La Chorrera, 21 de marzo de 2022
DRPO-DIREC-SEIA-NE-209-2022

En seguimiento al proceso de evaluación del **ESTUDIO DE IMPACTO AMBIENTAL CATEGORÍA I, PROYECTO; BOTADERO # 1**, ubicado vía Panamericana, al lado de la Cervecería Nacional, corregimiento Juan Demóstenes Arosemena, distrito de Arraiján, provincia de Panamá Oeste, ingresado el día 25 de febrero de 2022, para su evaluación por la Sección de Evaluación de Impacto Ambiental del Ministerio de Ambiente de Panamá Oeste, deseamos expresarle que luego de revisar el Estudio de Impacto Ambiental, tenemos a bien solicitarle lo siguiente:

48
Respuesta a nota de ampliación EsIA CAT I. BOTADERO# 1
Promotor. Vistas de Arraiján s.a.

Corotú

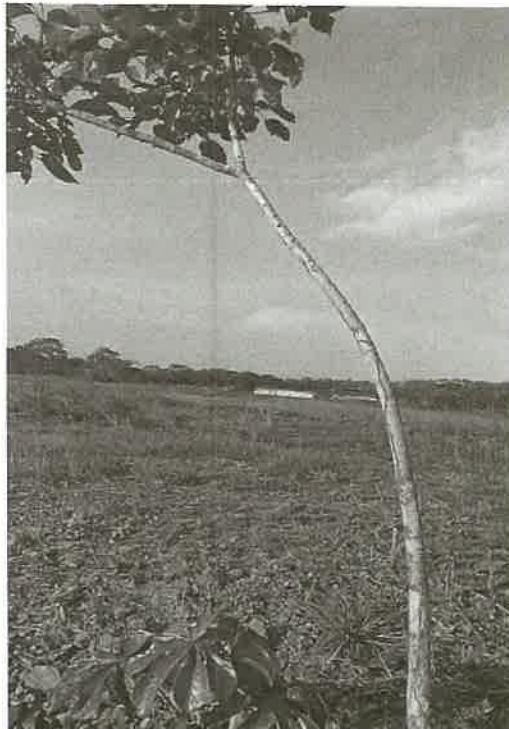
4. Presentar un inventario forestal pie a pie de aquellos individuos arbóreos que se verificaron en campo y que se localizan dentro del polígono del proyecto, independientemente que se vean afectados o no, ya que solo se mencionaron aquellas especies que se ubican en la servidumbre hídrica, mas no se tomaron aquellos distribuidos de forma aislada dentro del área del proyecto.

A continuación, se presenta inventario pie a pie de los arboles distribuidos de forma aislada dentro del área del proyecto.

Cantidad	Especie	Nombre científico
6	Acacia	<i>Acacia Mangium</i>
2	Corotú	<i>Enterolobium cyclocarpum</i>
8	Guarumo	<i>Cecropia peltata</i>
10	Guásimo	<i>Guazuma ulmifolia</i>
4	Roble	<i>Tabebuia rosea</i>

Corotú

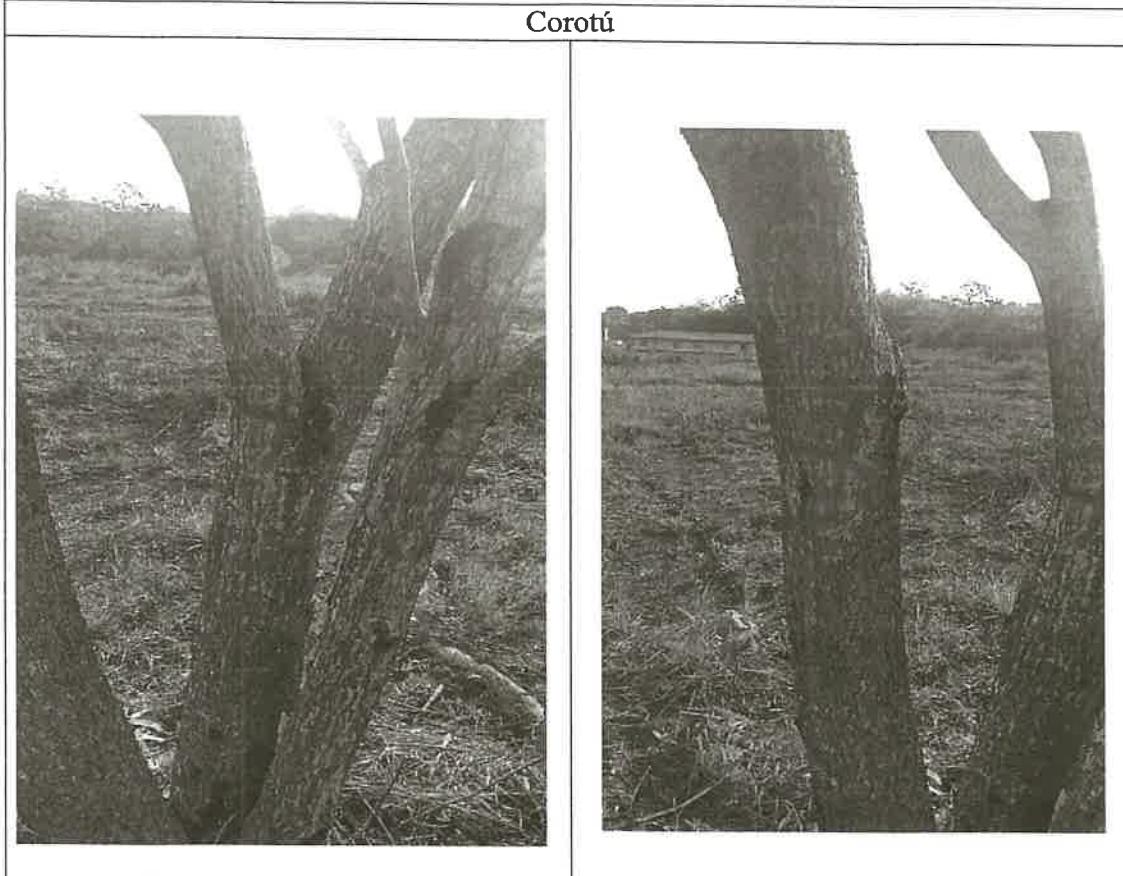
4. Presentar un inventario forestal pie a pie de aquellos individuos arbóreos que se verificaron en campo y que se localizan dentro del polígono del proyecto, independientemente que se vean afectados o no, ya que solo se mencionaron aquellas especies que se ubican en la servidumbre hídrica, mas no se tomaron aquellos distribuidos de forma aislada dentro del área del proyecto.

A continuación, se presenta inventario pie a pie de los arboles distribuidos de forma aislada dentro del área del proyecto.

Cantidad	Especie	Nombre científico
6	Acacia	<i>Acacia Mangium</i>
2	Corotú	<i>Enterolobium cyclocarpum</i>
8	Guarumo	<i>Cecropia peltata</i>
10	Guásimo	<i>Guazuma ulmifolia</i>
4	Roble	<i>Tabebuia rosea</i>
